Verifica di conformità legislativa (Sicurezza)

ARKREA SRL

ARKREA SRL - Verifica di conformità legislativa

24-01-2022 16:17:49

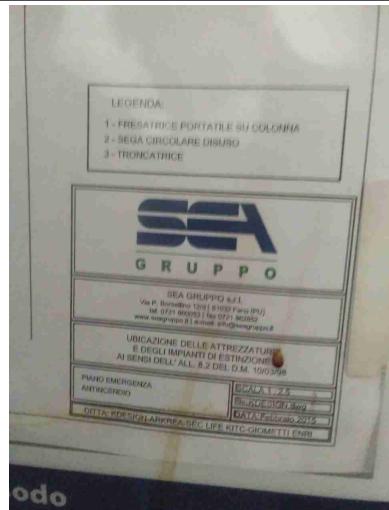
Presidi antincendio controllati
semestralmente (es. estintori,
idranti, porte tagliafuoco,
ecc..)

Si

Ultimo controllo semestrale
ottobre 2021. Prossimo
controllo entro aprile 2022

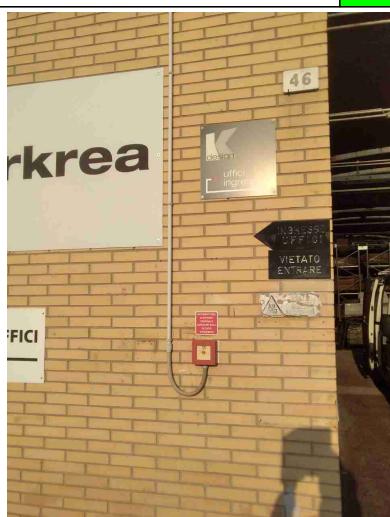
Nei quadri elettrici sono presenti gli sportelli e risultano chiusi?

No

Verificare che tutti gli sportelli di tutti i quadri elettrici risultino chiusi (presenti quadri elettrici con sportello aperto, non protetto da rischio per contatti diretti)

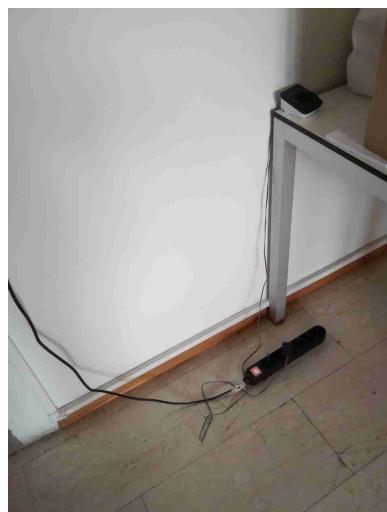
Segnalazione aggiuntiva n. 1

No

Fissare a parete gli elementi multipresa
